規格變更通知/販賣終止通知

Φ30 HN2P 型 方形指示燈

茲因Φ30 HN2P 型 方形指示燈以及其內置 LED 燈泡的部分機種規格變更，而部分機種即將終止販賣，特此通知。

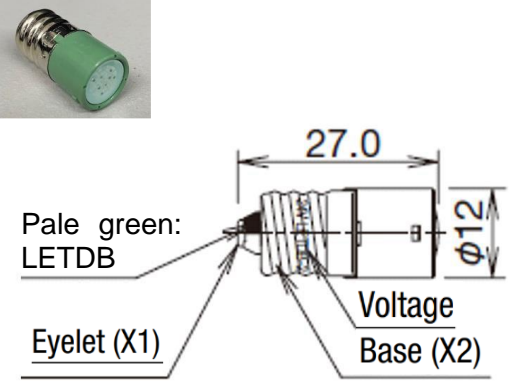
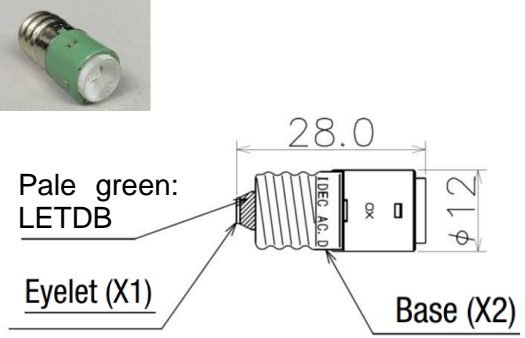
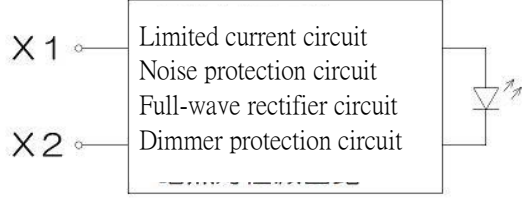
對象產品	實施內容	型號 型號字首如下表所示的全機種	實施時期	註	
指示燈(完成品)	規格變更	HN2P-1①4-②③	自 2021 年 12 月出廠品起陸續變更	(註 1) (註 2)	
維修用 LED 燈泡	販賣終止	停產品	LETDB-2④	最終訂購日： 2022 年 1 月 31 日	(註 3)
		替代品	LETDB-2⑤N	開始接單日： 2021 年 12 月 1 日	(註 4)

※指示燈成品的照光色若黃色，請使用的型號為PW的LED燈泡

LED 燈泡的外觀 內部回路		
變更前	變更後

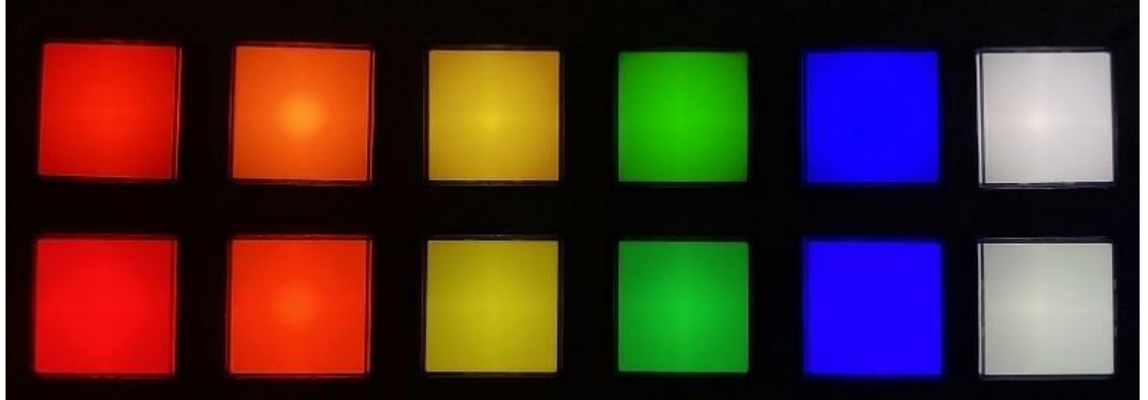
內置 LED 燈泡的型號及外觀變更如下：

LED 照光的額定/LED 燈泡的型號						
額定使用電壓	24V AC/DC					
使用電壓範圍	24V AC/DC \pm 5%					
製品的照光色	R (紅色)	A (琥珀色)	G (綠色)	S (藍色)	Y (黃色)	JW (純白色)
LED 燈泡 的發光色	變更前	紅色	琥珀色	綠色	藍色	純白色
	變更後	琥珀色		綠色	藍色	純白色
額定電流	變更前	15mA	15mA	15mA	15mA	15mA
	變更後	14mA		8mA	10mA	7mA
LED 燈泡 的型號	變更前	LETDB-2R	LETDB-2A	LETDB-2G	LETDB-2S	LETDB-2PW
	變更後	LETDB-2AN		LETDB-2GN	LETDB-2SN	LETDB-2PWN

(若產品的額定使用電壓不是 24V 的話則消耗電流不變)

R(紅色)、A(琥珀色)	G(綠色)、S(藍色)、PW(純白色)	所有顏色
